## 2 エンジン

変更項目のみ記載、記載なき項目は、既刊の  
新型車解説書・整備解説書を参照して下さ  
い。

### ■ 主要変更点

## ■ 整備要領・スパークプラグ

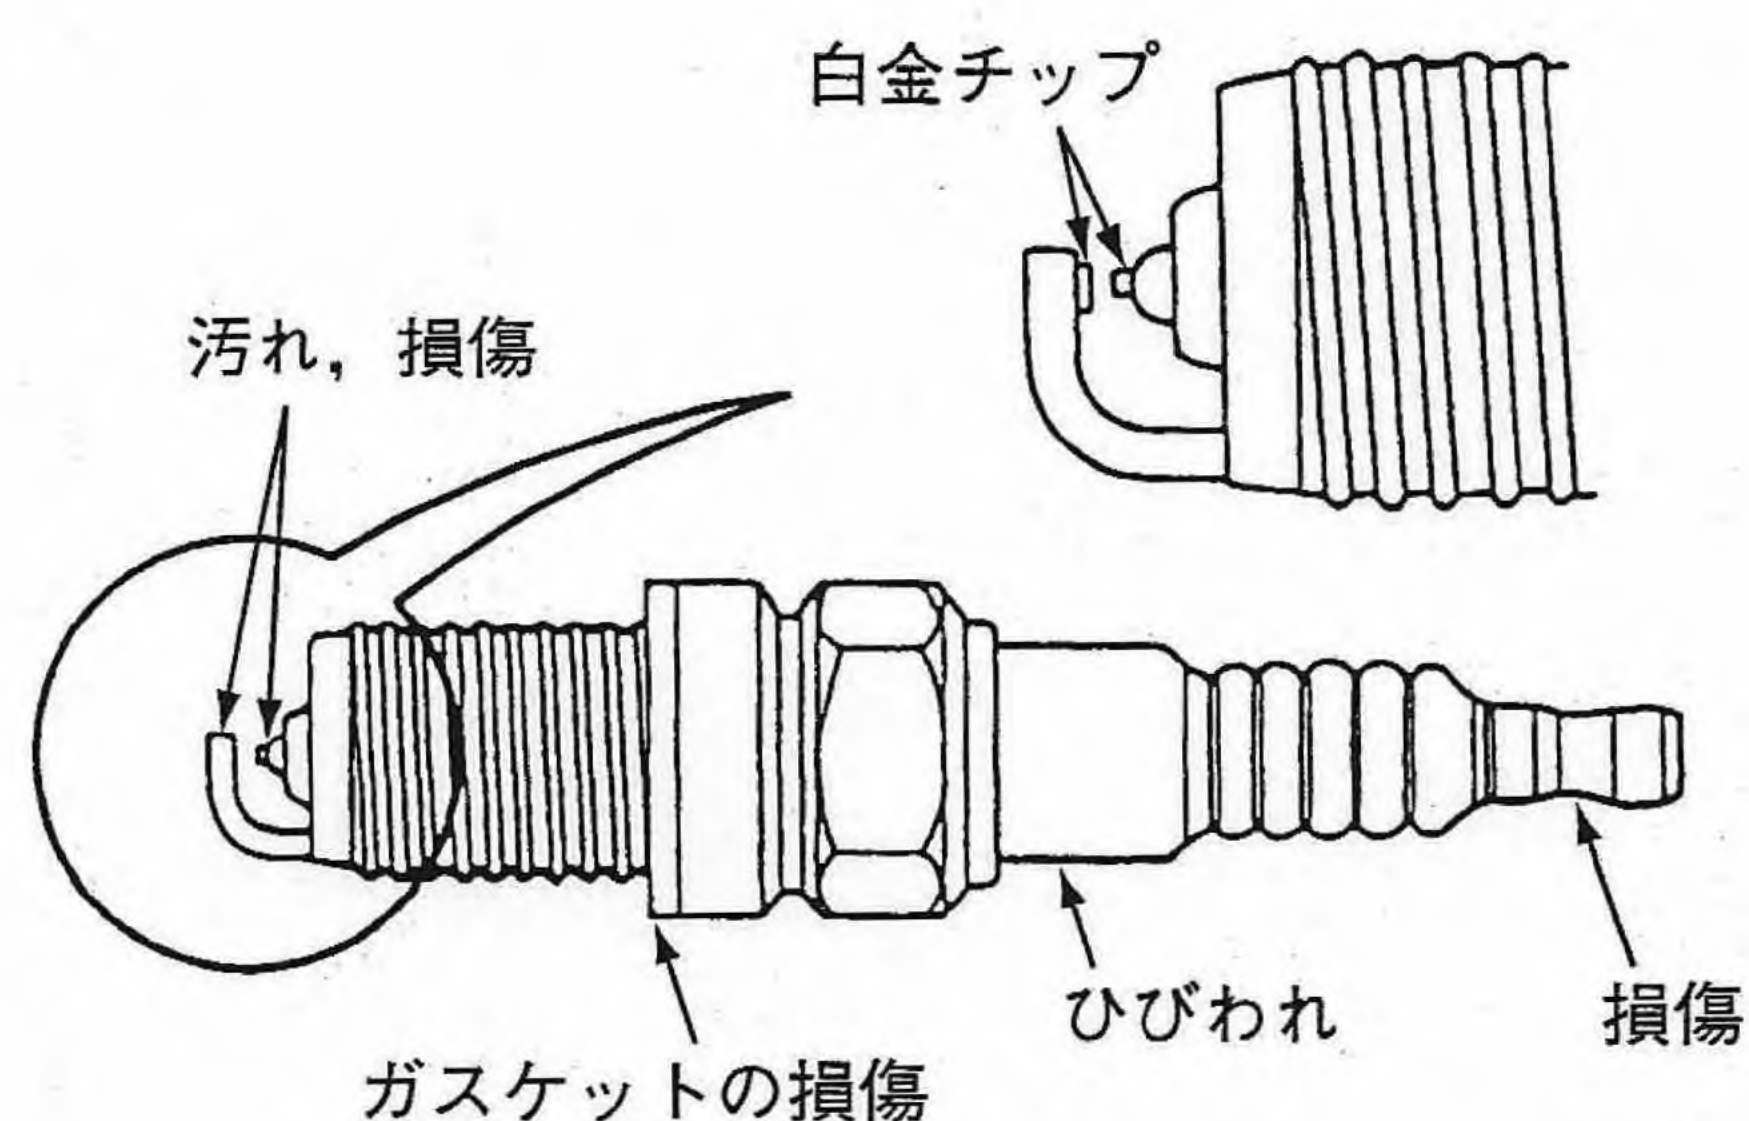
キャブ赤帽およびLPGエンジンのスパークプラグは、長寿命化の白金プラグを採用した。

点検する場合には、電極部を破損しないよう注意して取り外すこと。

## — シリンダブロック —

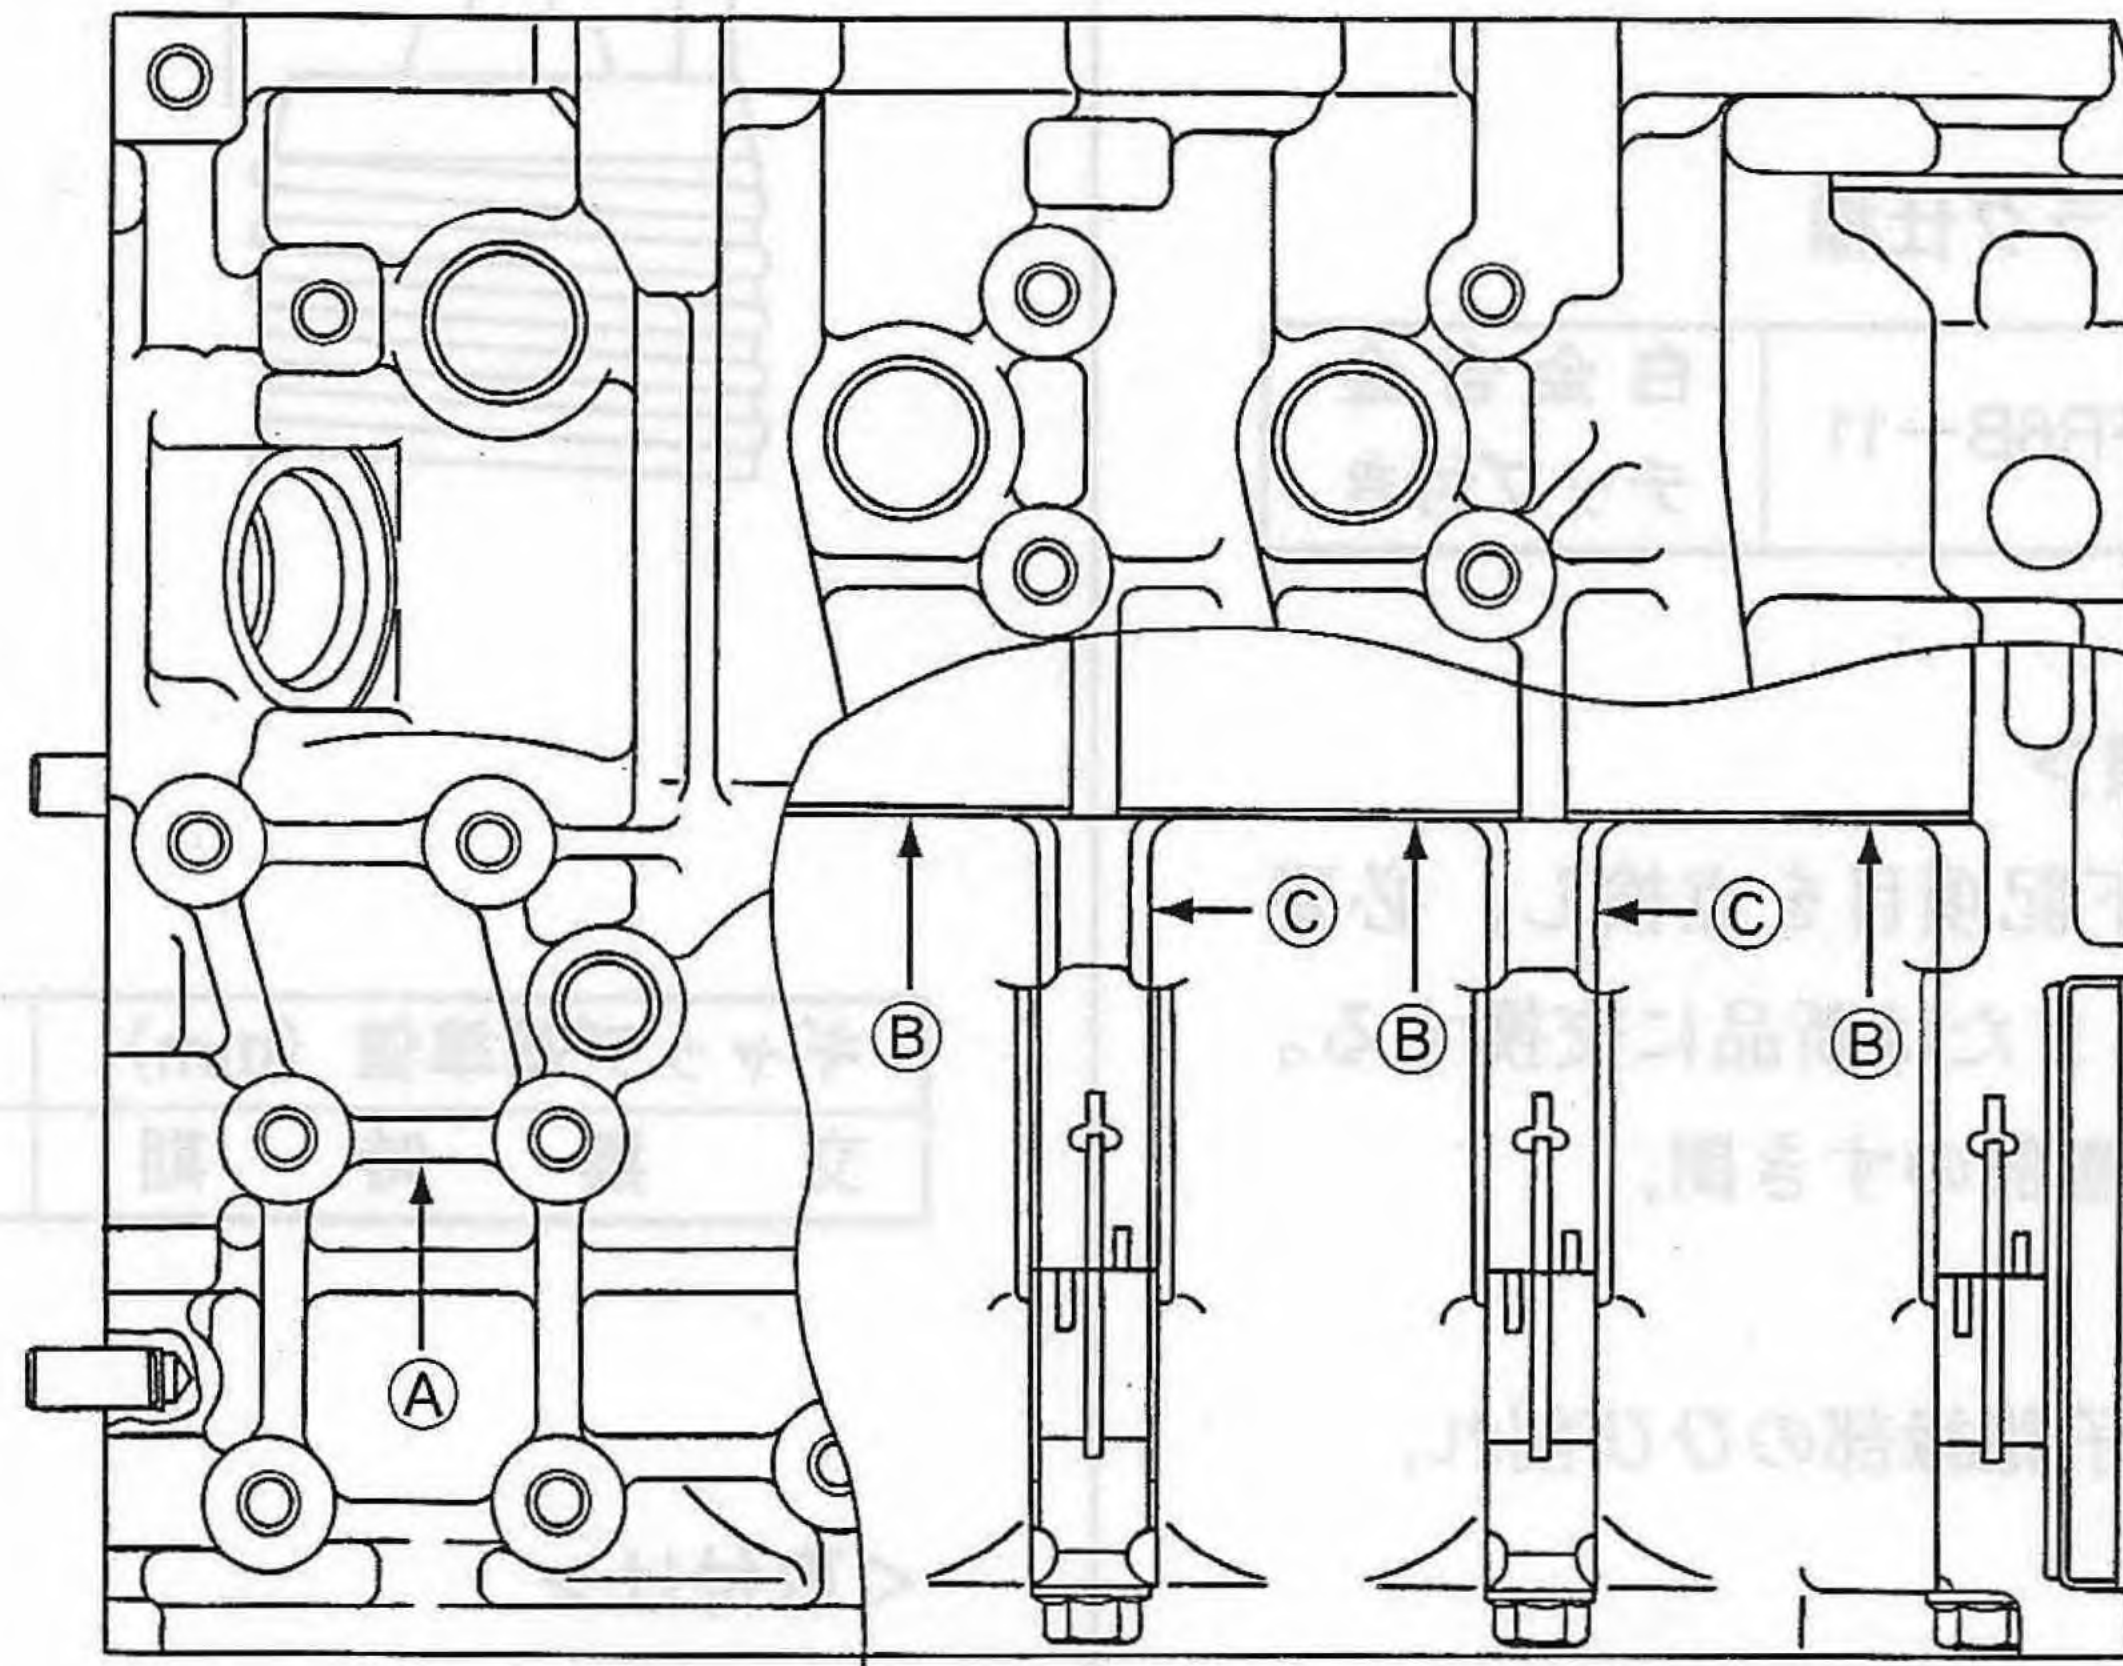
全エンジンのシリンダブロック各部にリブを追加、肉盛り等により剛性アップを行い静粛性の向上をはかった。

(下図、①：リブ追加、②：肉盛りによる厚さアップ、③：クランクメインジャーナル支持部の肉厚アップ等)

## — 水温センサ —

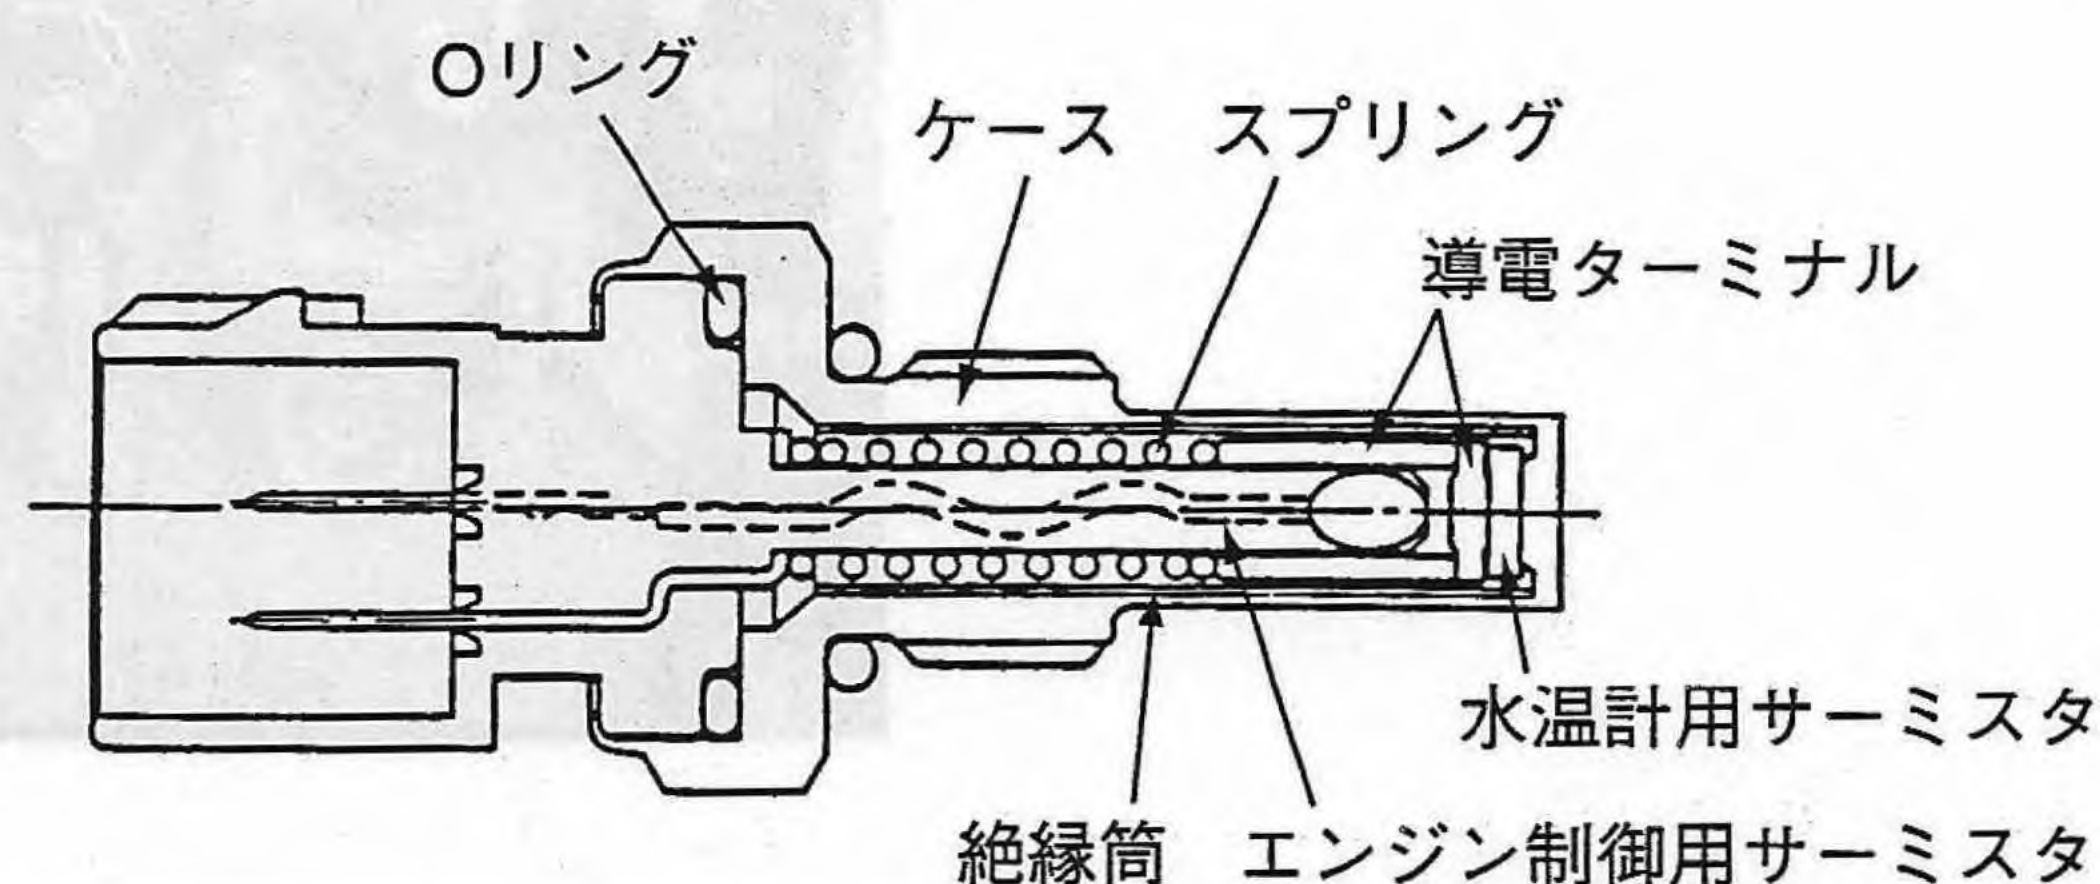
EMPi全車のエンジン制御用水温センサとインパネ内水温メータ用のサーモゲージを一体化した水温センサを採用した。これに伴い、コネクタを2極から3極に変更した。

## — アウトレットハウジング —

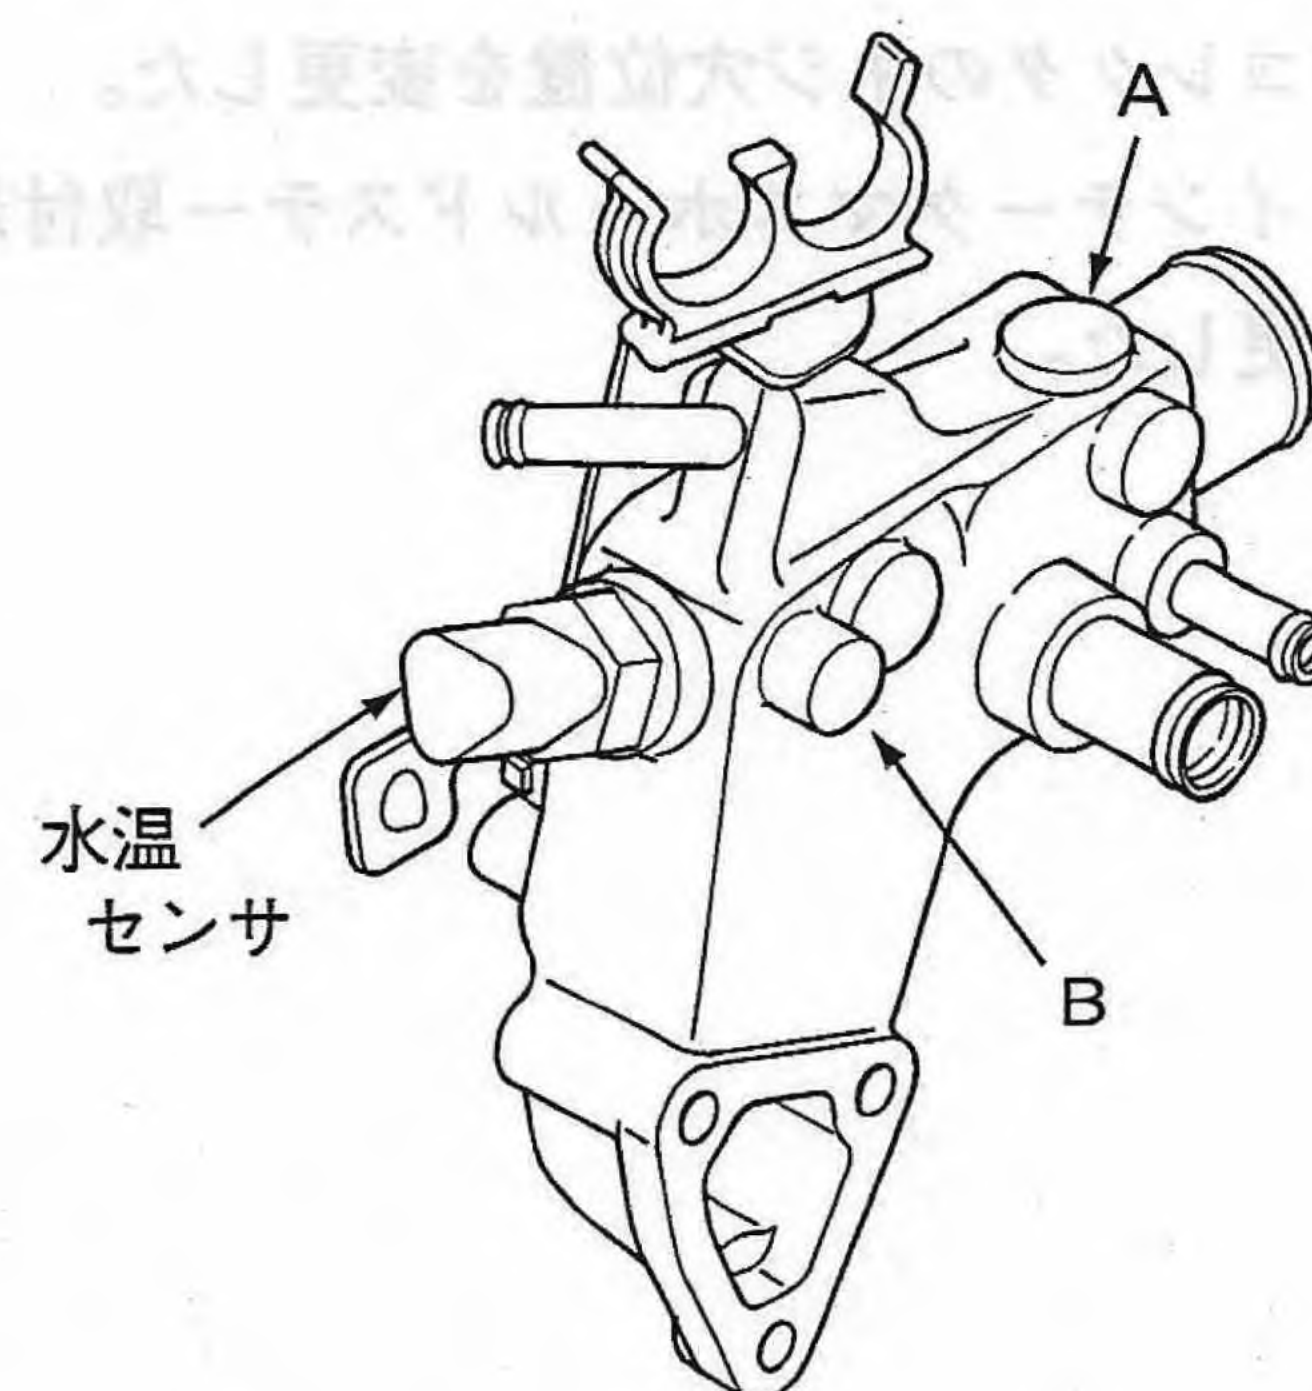
- (1) 上記、水温センサの一体化に伴い、サーモゲージを廃止したため、アウトレットハウジング側ネジ部をなくした。(右図A部)
- (2) 圧力センサの取付け場所が車体からエンジンに変更されたため、ホース支持用クランプおよびネジ穴を廃止した。(右図B部) (SC-EMPiのみ)
